COMUNE DI SALASSA

PIANO REGOLATORE GENERALE COMUNALE

C1.1

INTEGRAZIONE ALLA RELAZIONE GEOLOGICO-TECNICA

1 — CARTA DI SINTESI
COMUNI LIMITROFI
scala 1:10.000

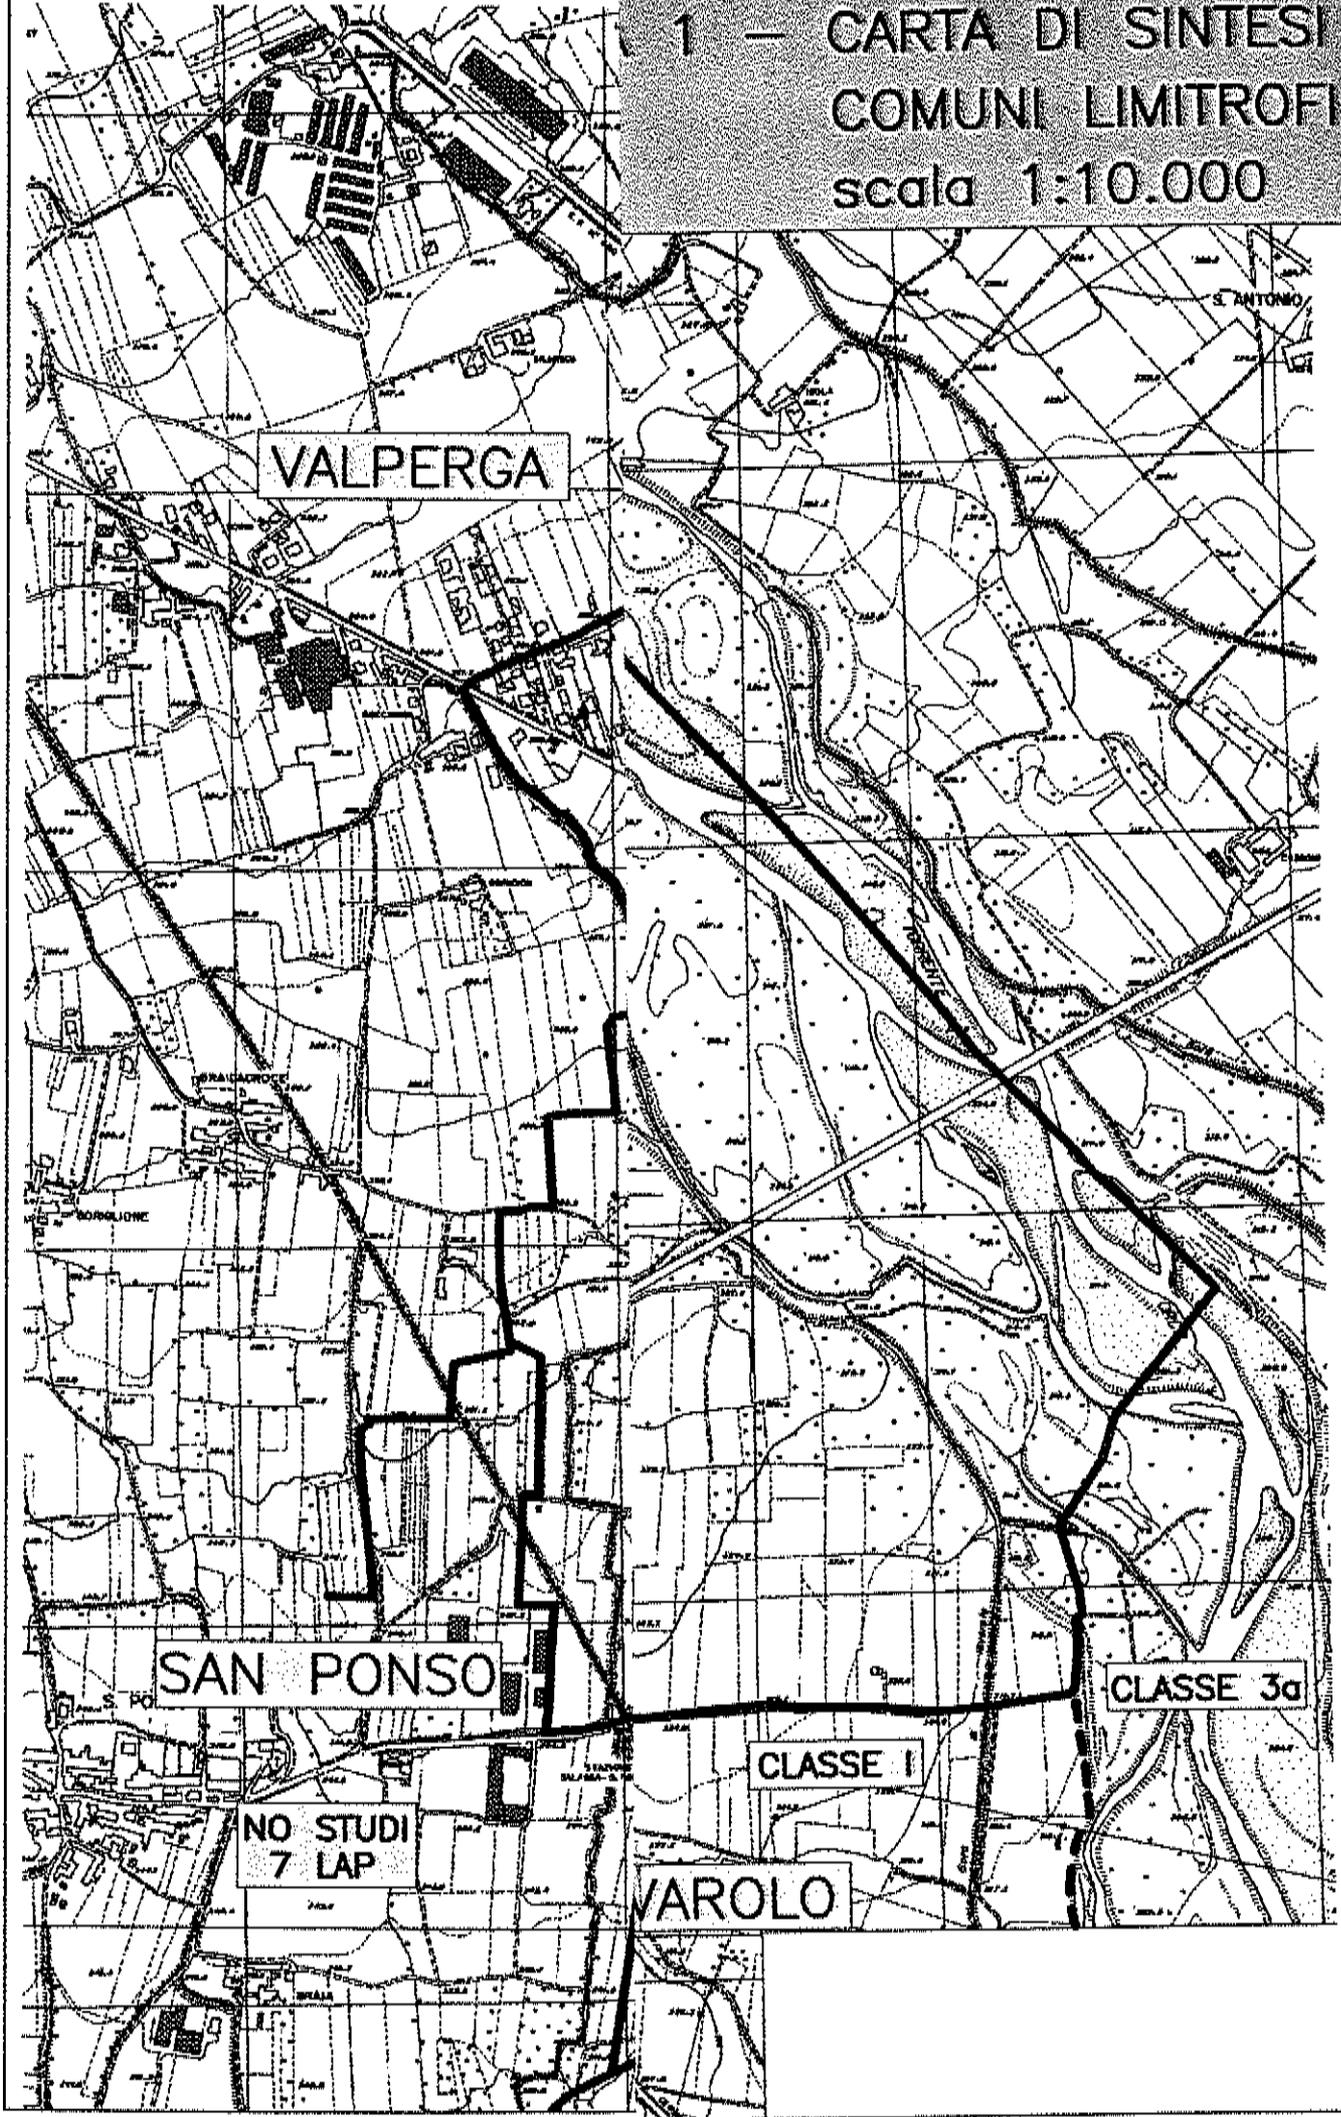
La suddivisione adottata nella cartografia di sintesi risulta coerente con gli elaborati geologici dei P.R.G.C. dei Comuni limitrofi, come illustrato in fig. 1.
